**AVIS RELATIF À LA PROTECTION
CONTRE LES EVENTUELS EFFETS NOCIFS ET NUISANCES
PROVOQUÉS PAR LES RAYONNEMENTS NON IONISANTS
GÉNÉRÉS PAR DES ANTENNES ÉMETTRICES STATIONNAIRES**

Commune : LIEGE - Exploitant : ORANGE

Référence exploitant : 490L1_8 / 30440L1_8 / 40440L1_8 / 50440L1_8

Rapport n° 2562 / 2025

Figure 1 : Vue en plan des lieux de séjour et des points de contrôle

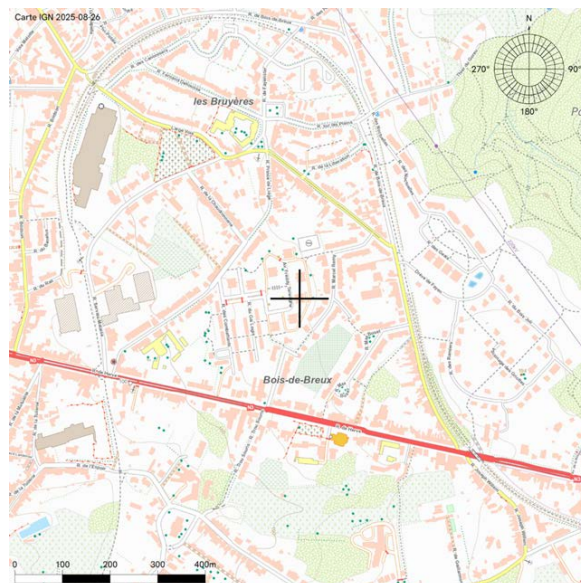
- le numéro du point de contrôle repris sur un des plans de la figure 1;
- le numéro du LS dans lequel se trouve le point de contrôle de la 1^{ère} colonne ;
- l'atténuation d'obstacle prise en compte pour le calcul de l'indice d'exposition dans le LS ;
- le résultat du calcul de l'indice d'exposition.

N° point de contrôle	LS	Atténuation (dB)	Indice d'exposition relatif à la limite par installation IE_i
28	LS3	3,0	0,996
9	LS13	3,0	0,956
30	LS3	3,0	0,876
29	LS3	3,0	0,825
8	LS13	3,0	0,664
36	LS6	3,0	0,584
26	LS3	3,0	0,514
33	LS6	3,0	0,512
35	LS6	3,0	0,456
34	LS6	3,0	0,437
27	LS3	3,0	0,391
32	LS5	3,0	0,283
7	LS13	3,0	0,226
10	LS13	3,0	0,216
4	LS11	3,0	0,149
3	LS11	3,0	0,147
20	LS16	3,0	0,145
5	LS11	3,0	0,140
24	LS2	3,0	0,115
11	LS14	10,0	0,108
19	LS15	3,0	0,104
18	LS15	3,0	0,096
37	LS7	3,0	0,096
38	LS8	3,0	0,093
25	LS2	3,0	0,085
23	LS2	3,0	0,083
12	LS14	10,0	0,082
22	LS18	3,0	0,078
13	LS14	10,0	0,073
39	LS9	3,0	0,065
21	LS17	3,0	0,059
16	LS14	10,0	0,057
14	LS14	10,0	0,049
6	LS12	3,0	0,040
17	LS14	10,0	0,035
